改善箇所説明図

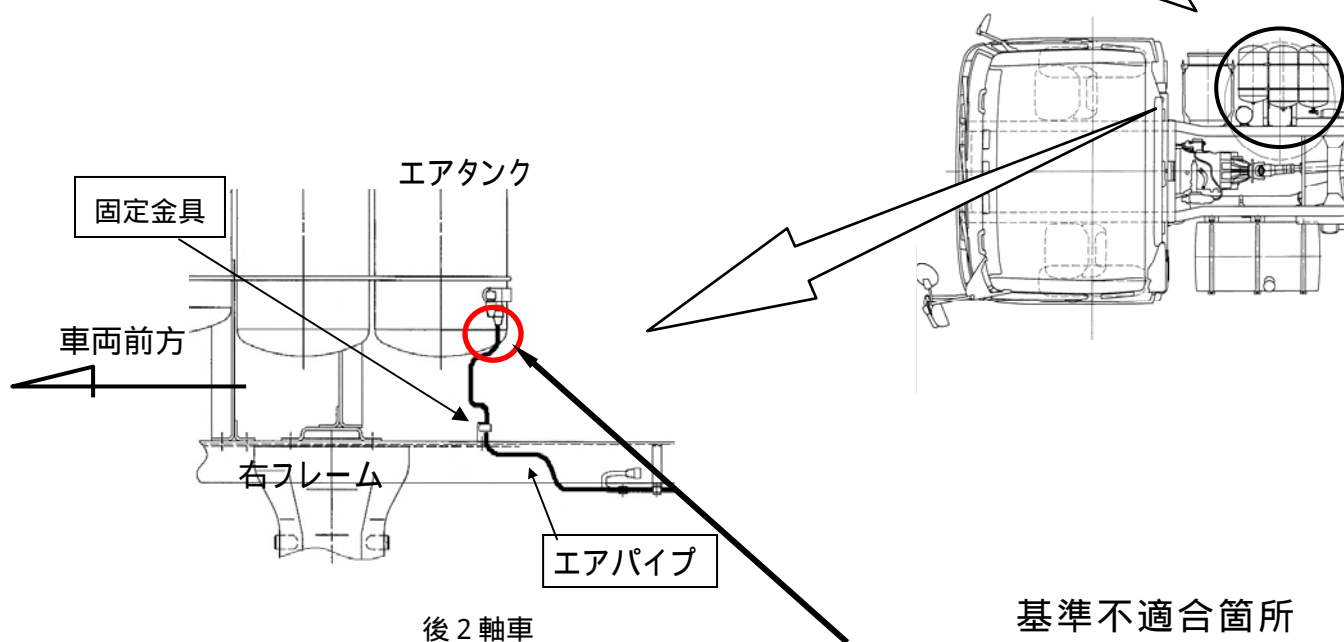
ブレーキ用エアパイプの取り回しが不適切なため、悪路等の走行による大きな振動を受けると、当該パイプに高応力が発生するものがある。そのため、そのままの状態で使用を続けると、当該パイプに亀裂が発生してエアが漏れ、最悪の場合、亀裂が拡大し、走行中にスプリング式駐車制動装置が作動するおそれがある。

全車両、当該エアパイプを点検し、対策品が未装着の車両については、エアパイプを対策品と交換し、固定金具を位置変更、並びに追加装着する。
